柏崎刈羽原子力発電所 6号及び7号炉

重大事故等対策の有効性評価について

平成27年8月

東京電力株式会社

図 2.1.4 高圧・低圧注水機能喪失時の対応手順の概要

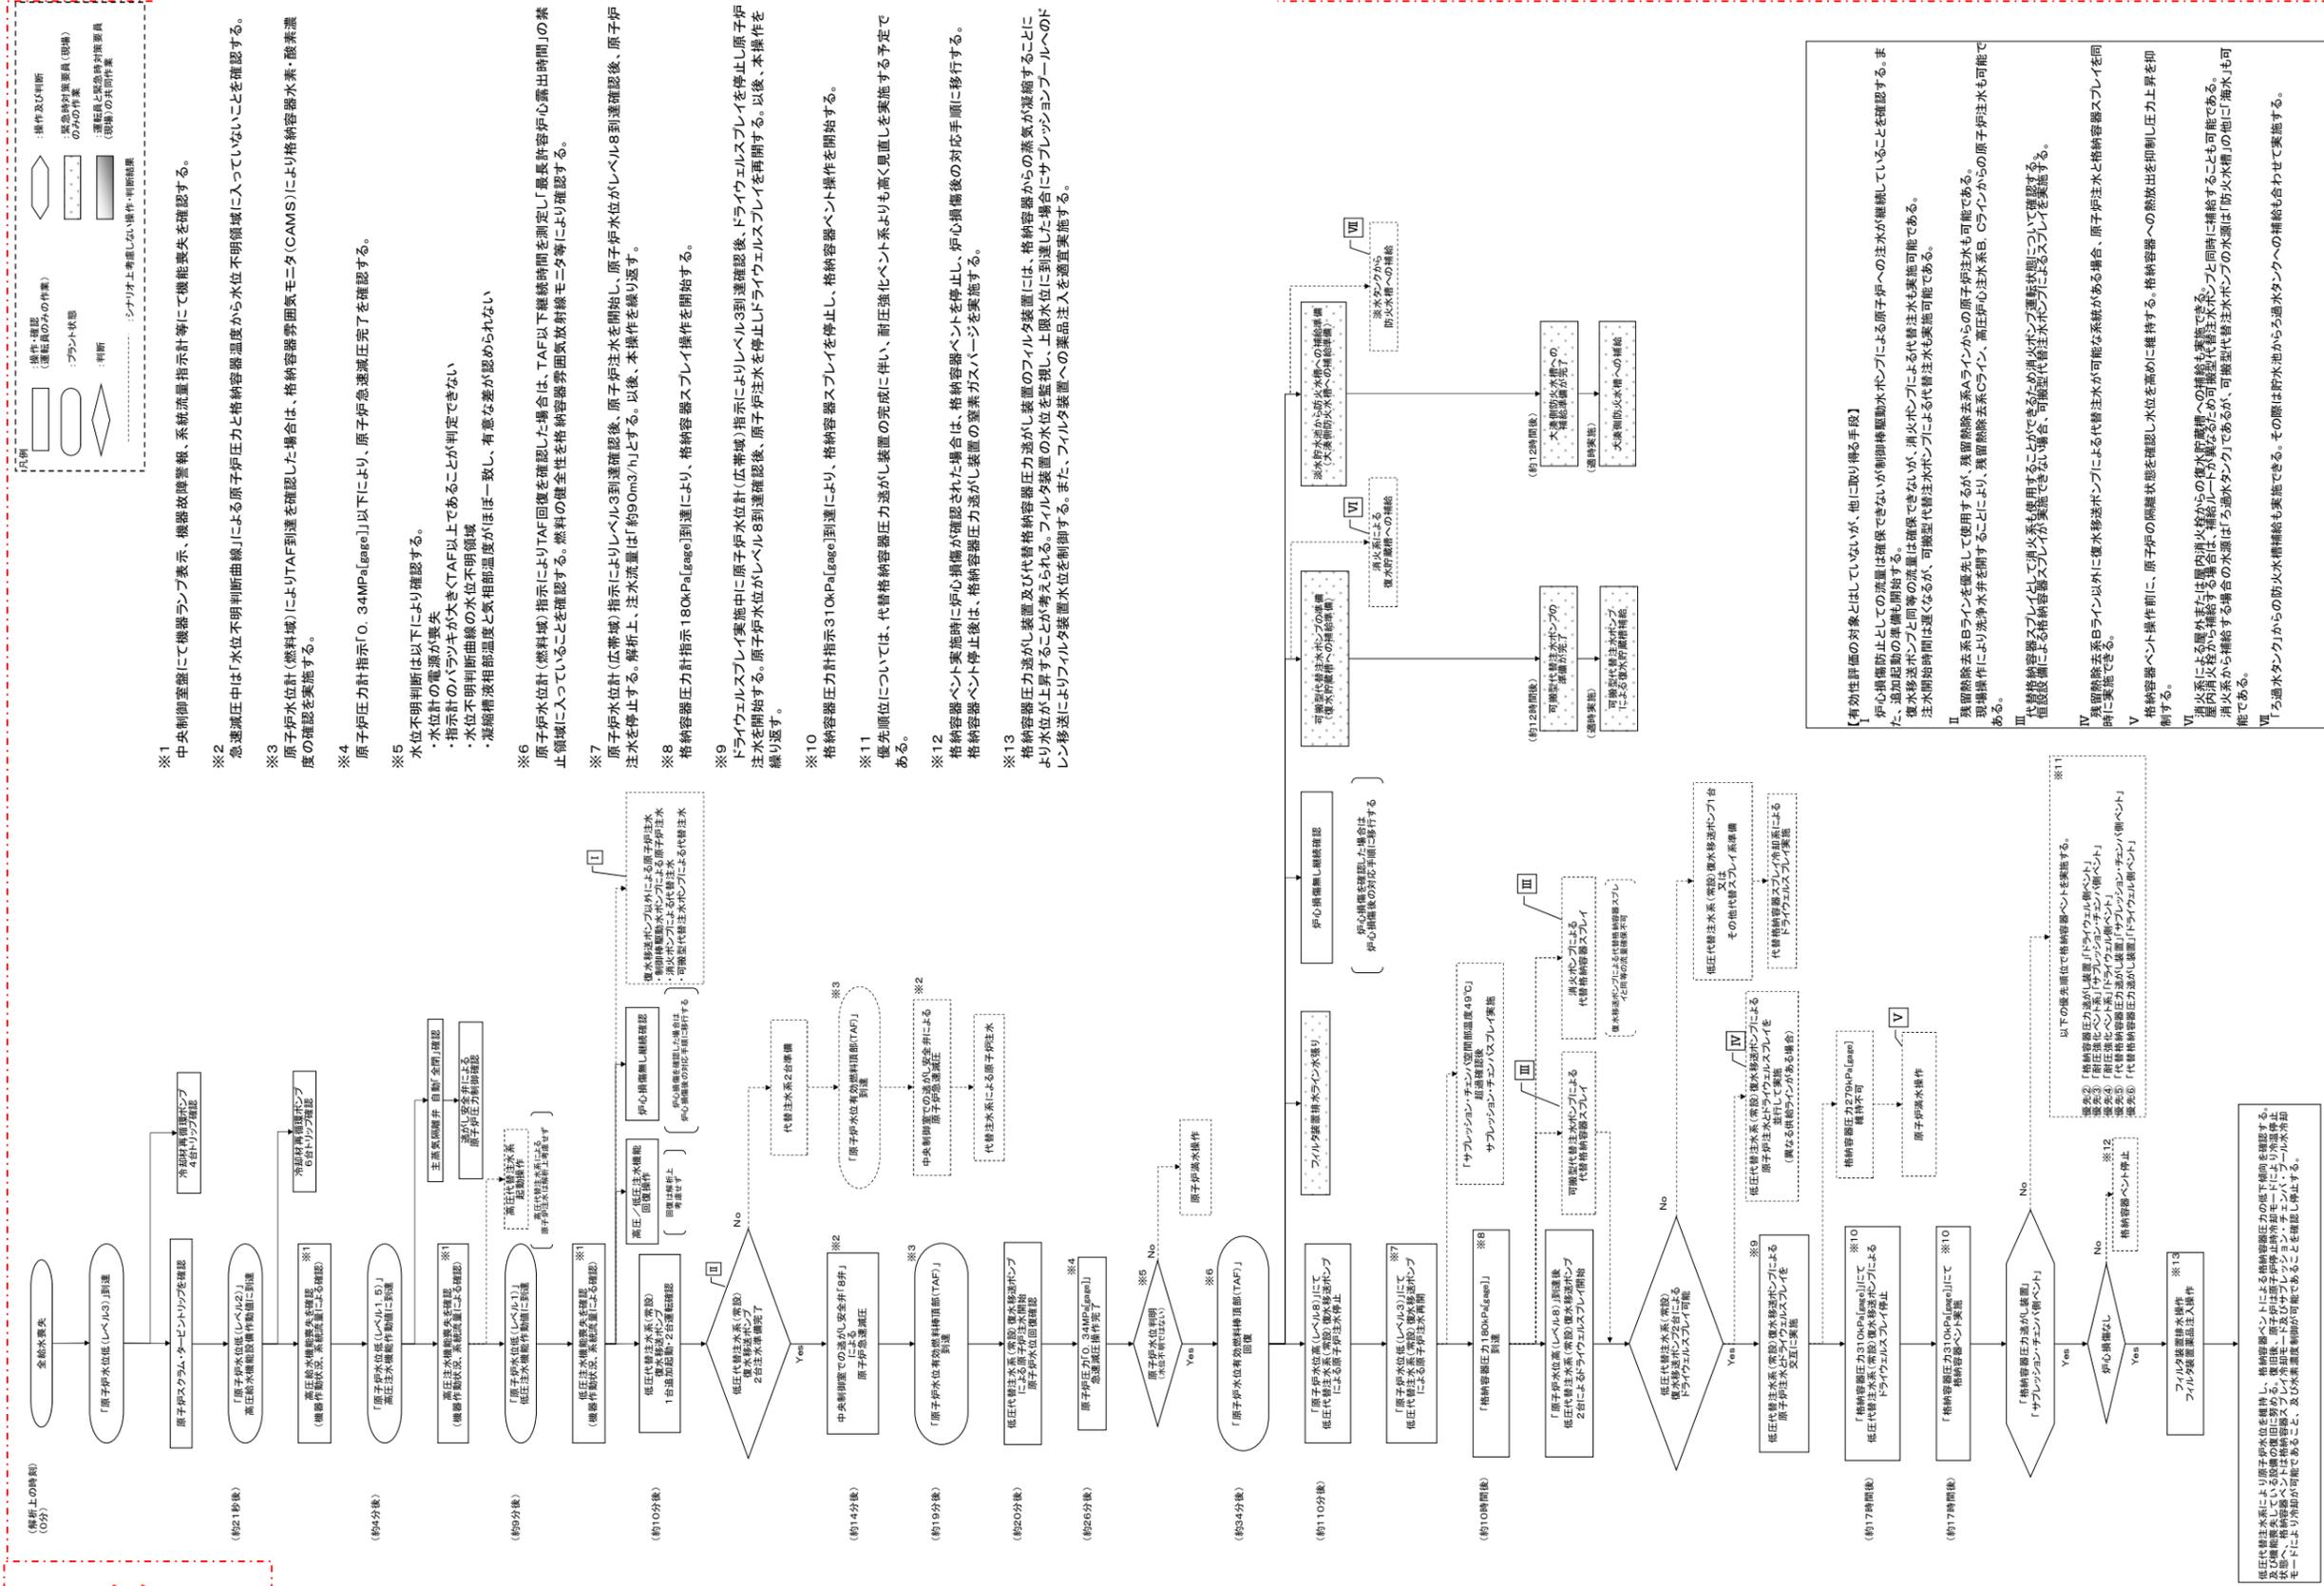
コメント
No.
審査-7,8,20,
23,26,27,29,
33,34,50,91,
118
に対する
ご回答

図 2.1.6 原子炉圧力の推移

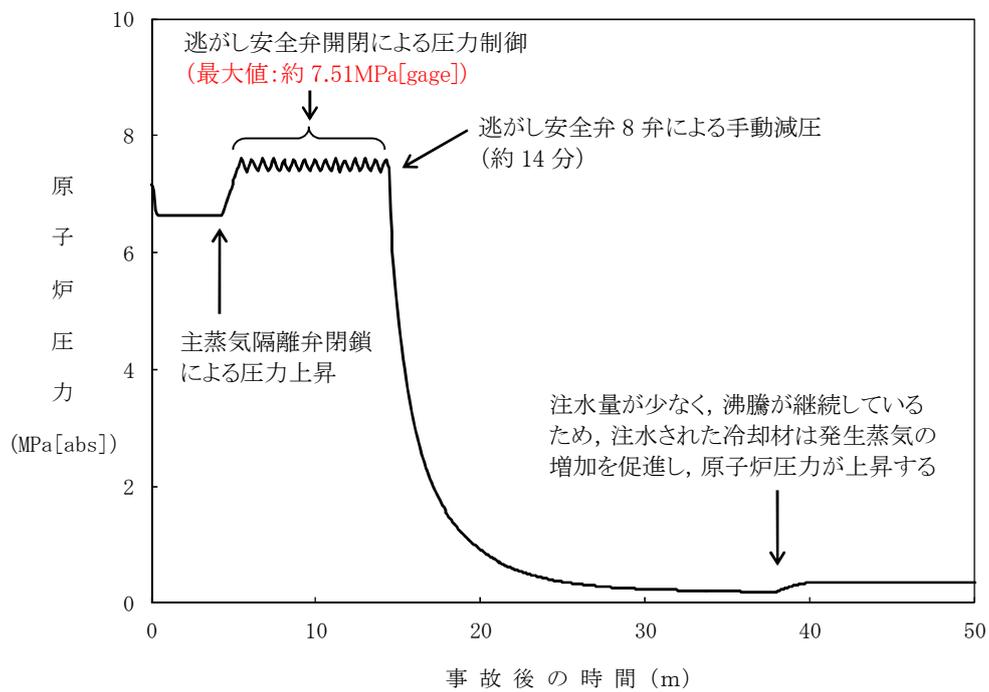
コメント NO.
審査-117
に対する
ご回答

原子炉圧力は図 2.1.6 に示すとおり、逃がし安全弁の作動により、約 7.51MPa[gage]以下に抑えられる。原子炉冷却材圧力バウンダリにかかる圧力は、原子炉圧力と原子炉圧力容器底部圧力との差(高々約 0.3MPa)を考慮しても、最高使用圧力の 1.2 倍(10.34MPa[gage])を十分下回る。

図 2.1.8 原子炉水位(シュラウド内外水位)の推移

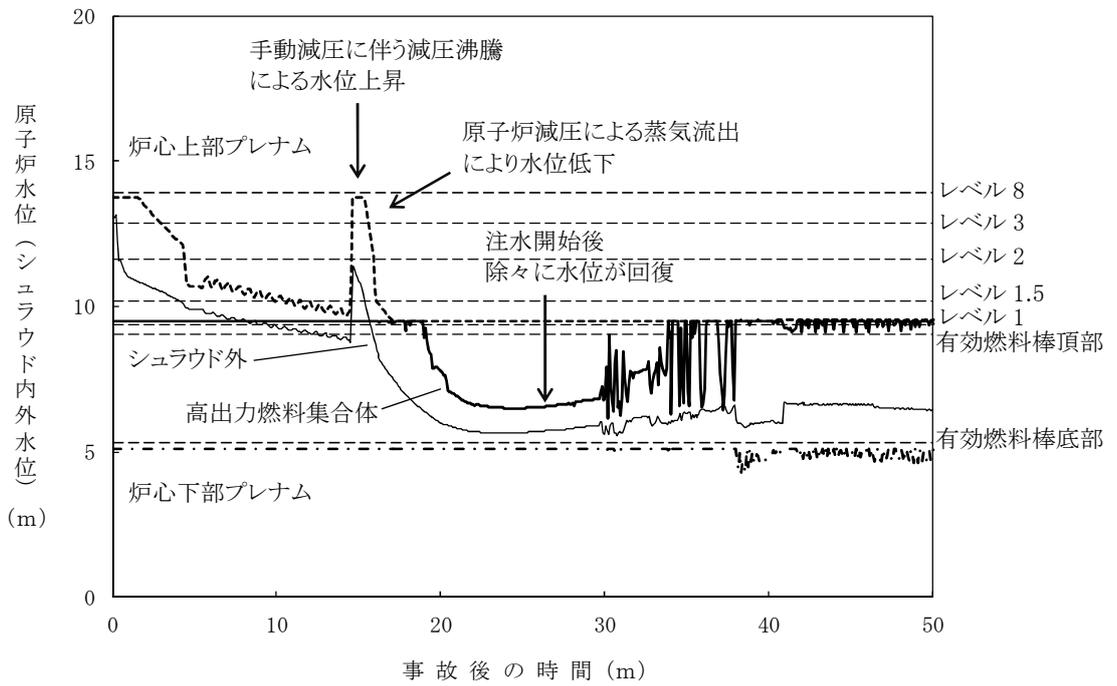
コメント
No.
審査-6,9,22
に対する
ご回答

炉心部から発生するボイドを含んだ二相水位を示しているため、シュラウド外側の水位より、見かけ上高めの水位となる。一方、非常用炉心冷却系起動信号及び運転員が確認を行う原子炉水位はシュラウド外側の水位であることから、シュラウド内外の水位を合わせて示した。

図 2.1.13 燃料被覆管最高温度発生位置の熱伝達係数の推移

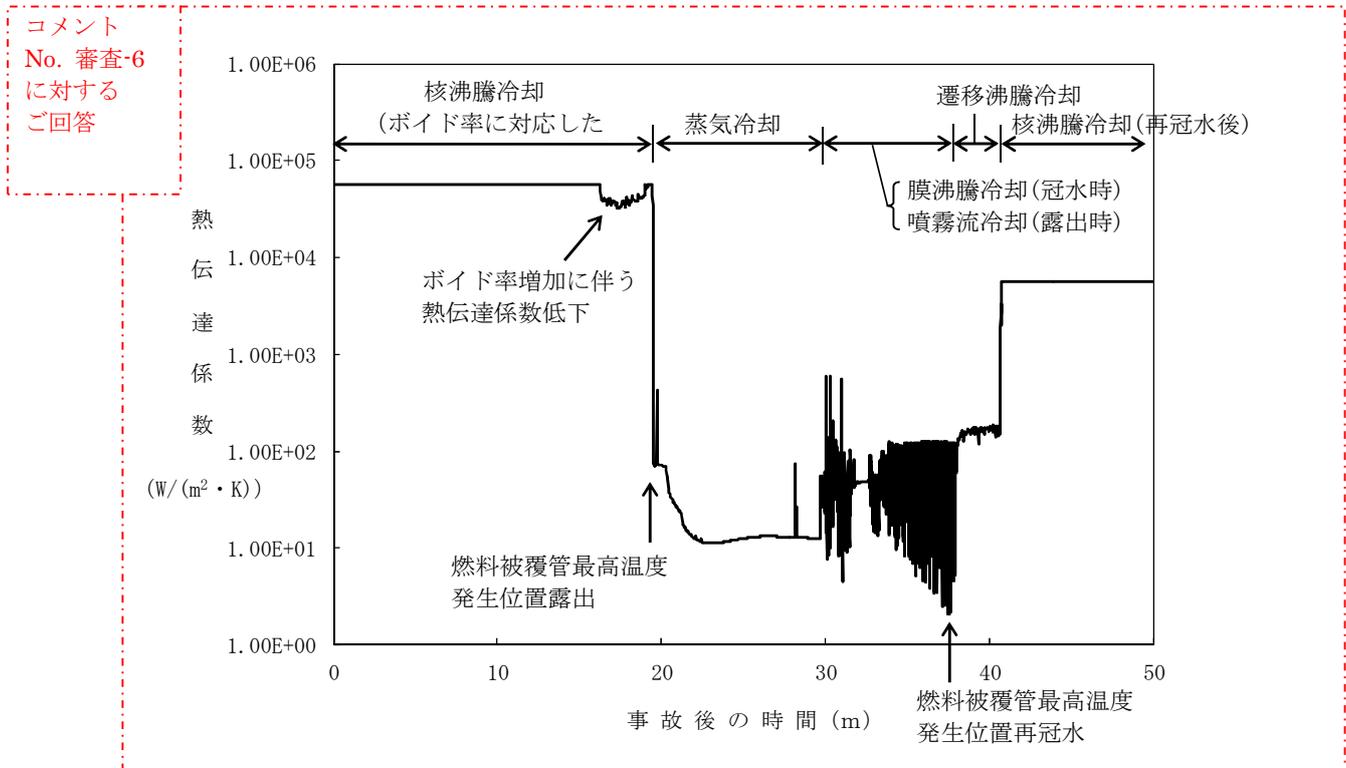
コメント NO.
審査-6
に対する
ご回答

燃料被覆管最高温度発生位置のボイド率は、原子炉減圧により、原子炉水位が低下し、炉心が露出することから上昇する。その結果、燃料被覆管は核沸騰冷却から蒸気冷却となり熱伝達係数は低下する。その後、低圧代替注水系(常設)による原子炉注水により、燃料の露出と冠水を繰り返すため、燃料被覆管最高温度発生位置のボイド率及び熱伝達係数は増減する。炉心が再冠水すると、燃料被覆管温度は低下することから、ボイド率は低下し、熱伝達係数は上昇する。

図 2.2.3 高圧注水・減圧機能喪失時の対応手順の概要

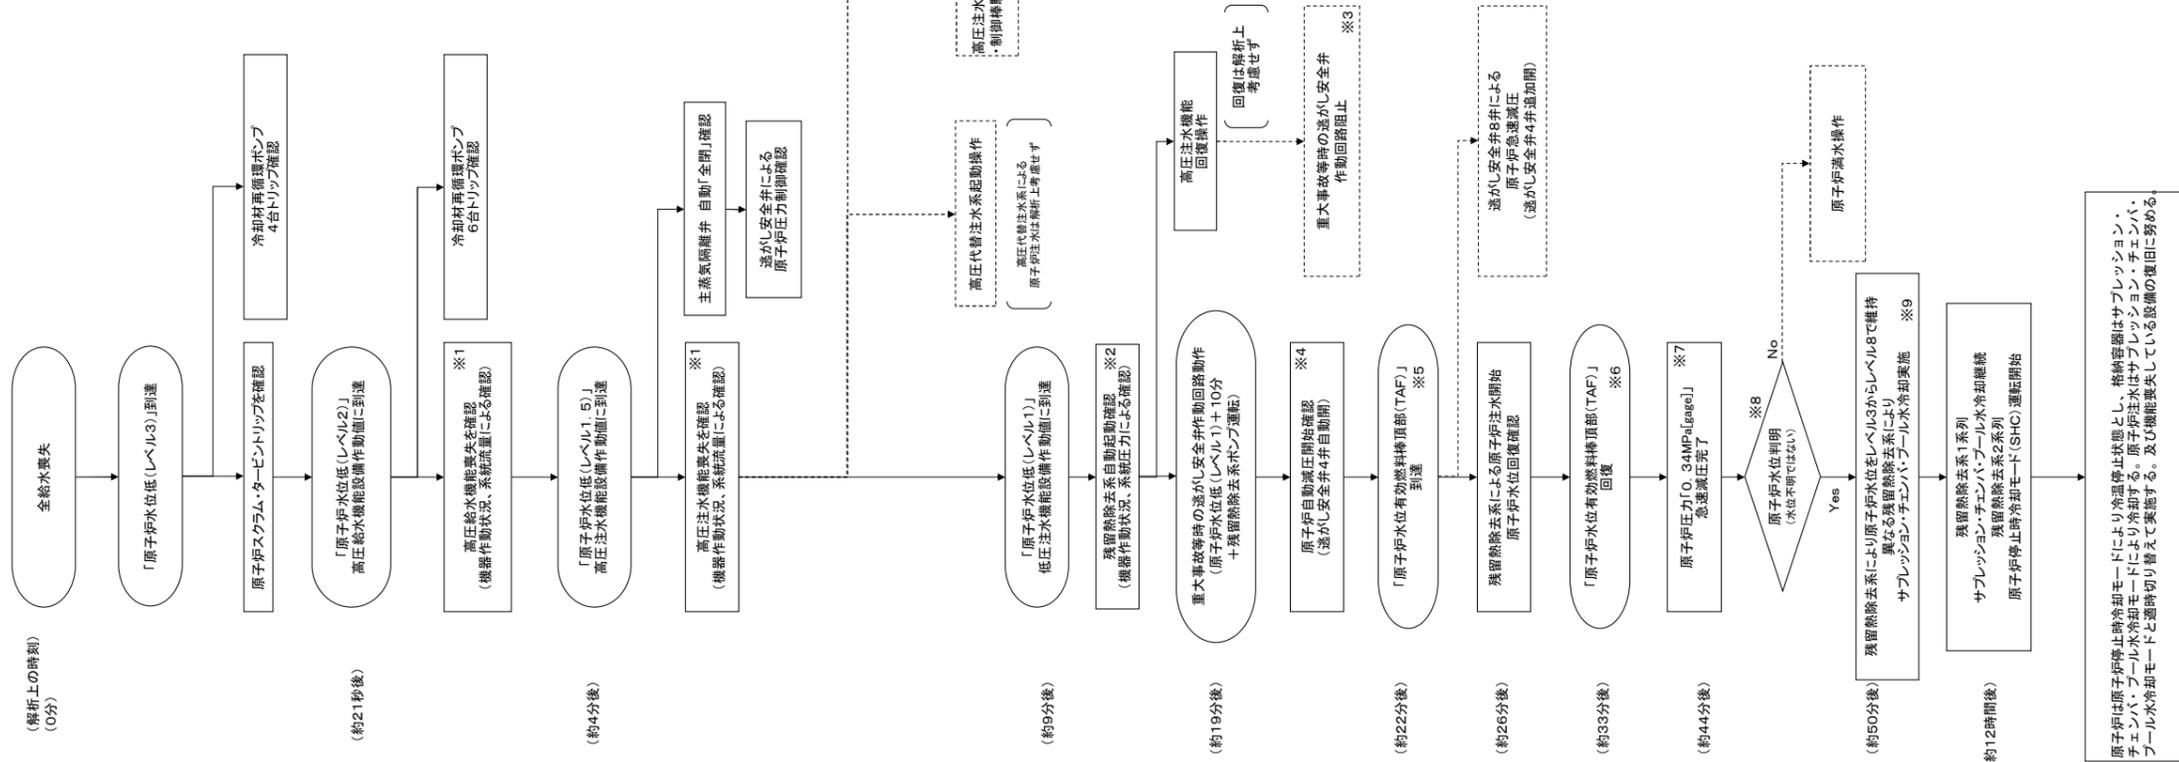
コメント
No. 審査: 8, 20,
23, 27, 29, 33, 34,
50, 97
に対する
ご回答

【有効性評価の対象とはしていないが、他に取り得る手段】
制御棒駆動水ポンプが運転を継続し原子炉への注水が継続していることを確認する。また、追加起動の準備も開始する。

図 2.2.7 原子炉水位(シュラウド内外水位)の推移

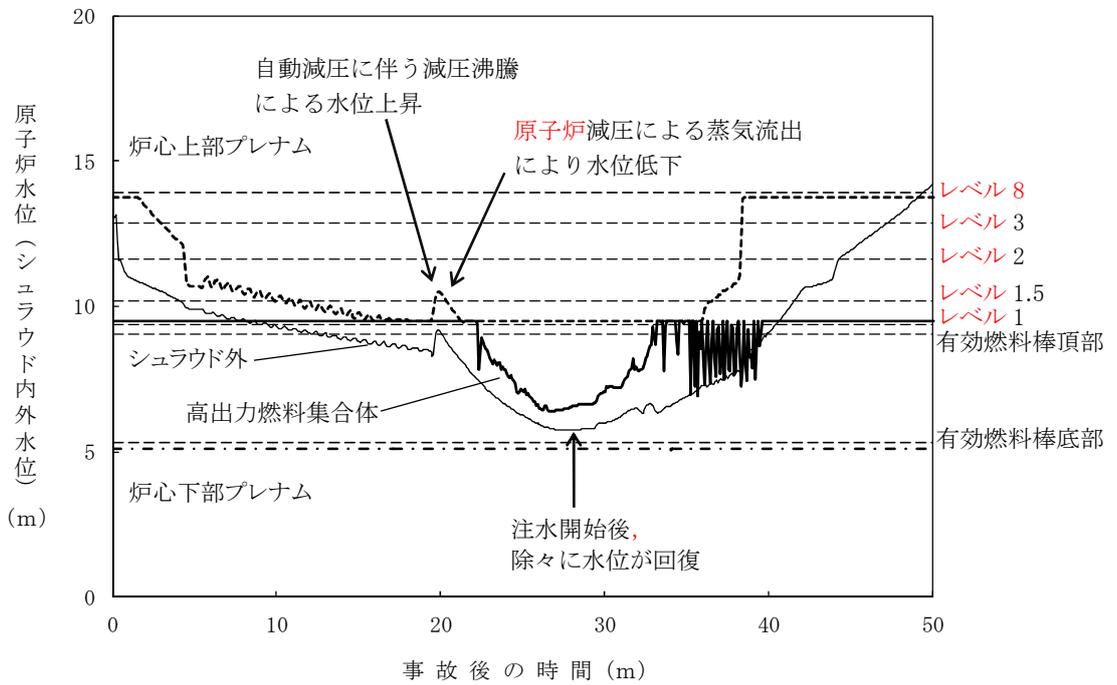
コメント
No.審査-6,9,22
に対する
ご回答

図 2.3.2.9 原子炉水位(シュラウド内外水位)の推移

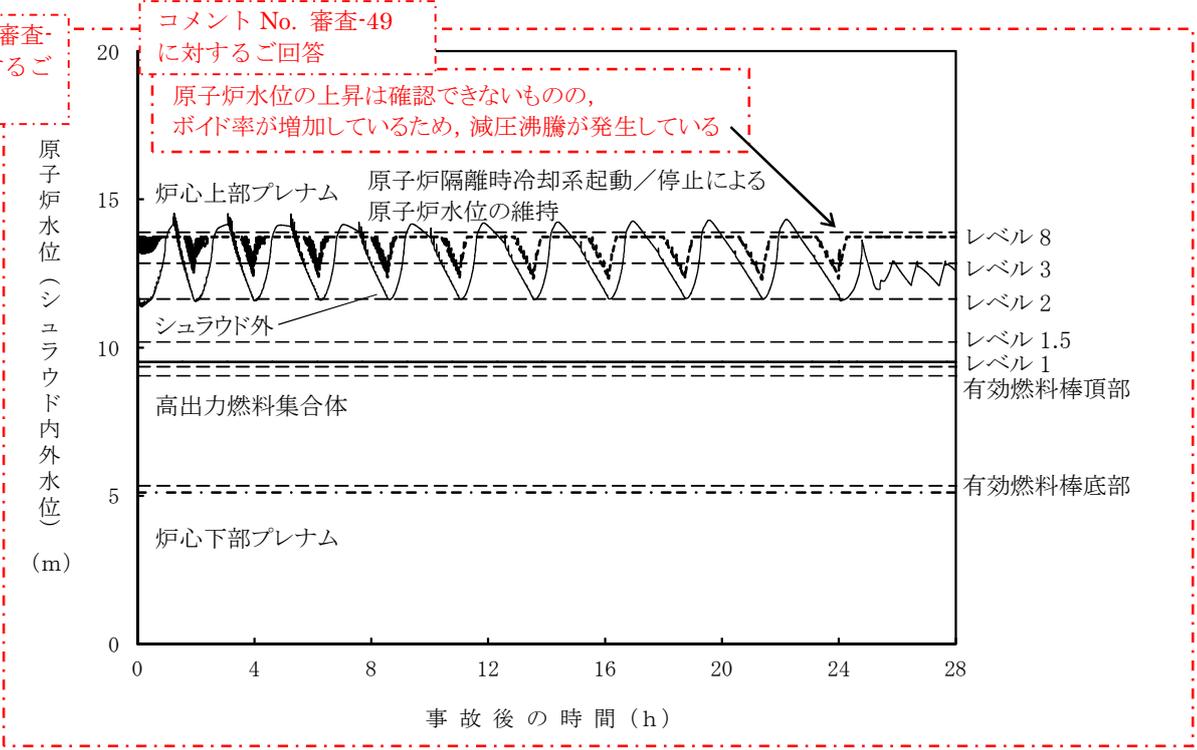
コメント No. 審査-6, 9, 22 に対するご回答

図 2.3.3.19 格納容器圧力の推移

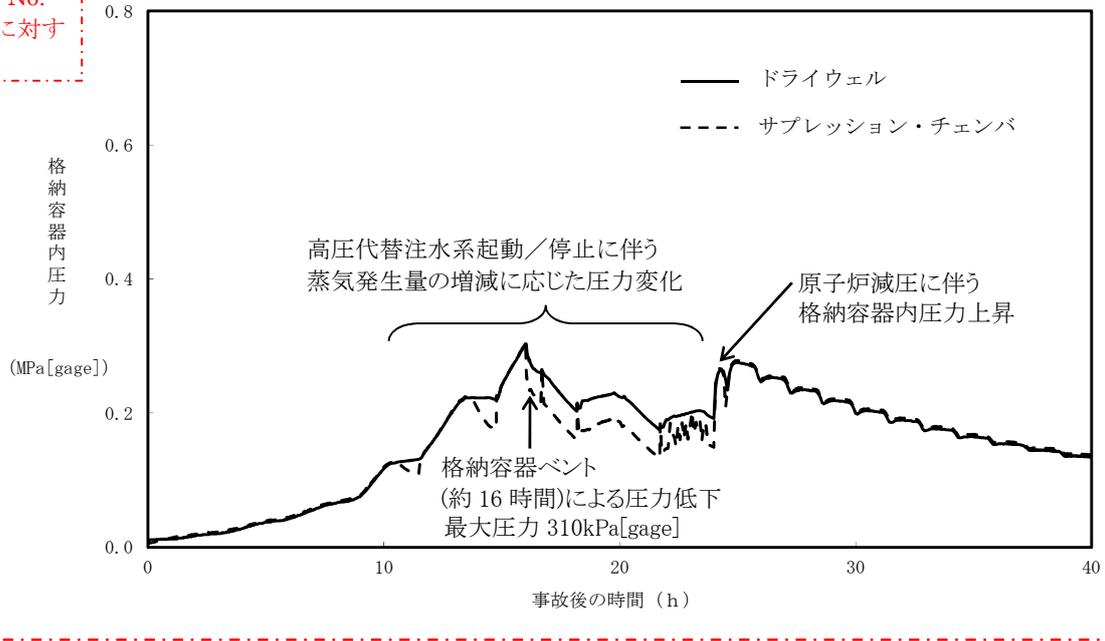
コメント No.
 審査-64 に対する
 ご回答

図 2.3.3.20 格納容器気相部の温度の推移

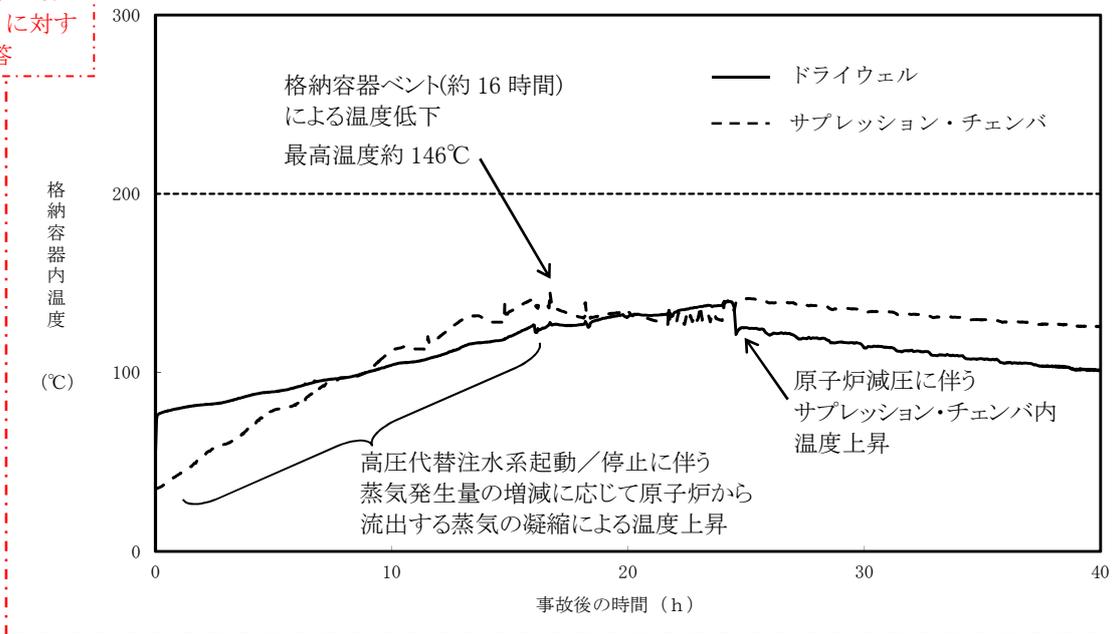
コメント No.
 審査-64 に対する
 ご回答
